1 青森港の全景

2 青森港港湾計画 一部変更(油川地区)の内容

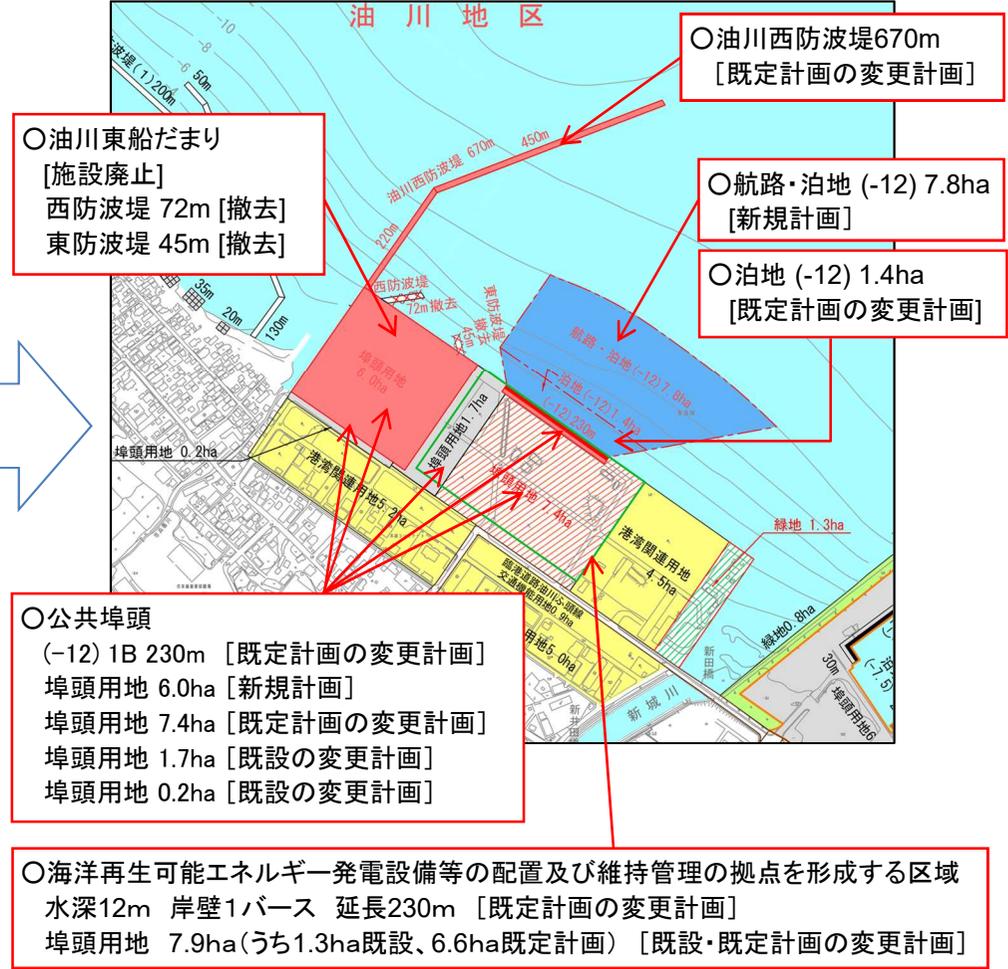
- 3万DWT級の貨物船に対応した岸壁(水深12m、延長230m)、洋上風車部材の仮置き・組立に対応した埠頭用地(15.3ha)を確保。(不足する用地は、低利用な油川埠頭を埋立)
- 3万DWTの貨物船に対応できる泊地(水深12m、浚渫範囲1.4ha)と航路・泊地(水深12m、浚渫範囲7.8ha)を確保。
- 公共埠頭前面の荷役稼働率97.5%を確保するための防波堤を計画。(油川西防波堤670m)

- 油川西防波堤670m [既定計画の変更計画]
- 油川東船だまり [施設廃止]
西防波堤 72m [撤去]
東防波堤 45m [撤去]
- 航路・泊地 (-12) 7.8ha [新規計画]
- 泊地 (-12) 1.4ha [既定計画の変更計画]
- 公共埠頭
(-12) 1B 230m [既定計画の変更計画]
埠頭用地 6.0ha [新規計画]
埠頭用地 7.4ha [既定計画の変更計画]
埠頭用地 1.7ha [既設の変更計画]
埠頭用地 0.2ha [既設の変更計画]
- 海洋再生可能エネルギー発電設備等の配置及び維持管理の拠点を形成する区域
水深12m 岸壁1バース 延長230m [既定計画の変更計画]
埠頭用地 7.9ha(うち1.3ha既設、6.6ha既定計画) [既設・既定計画の変更計画]
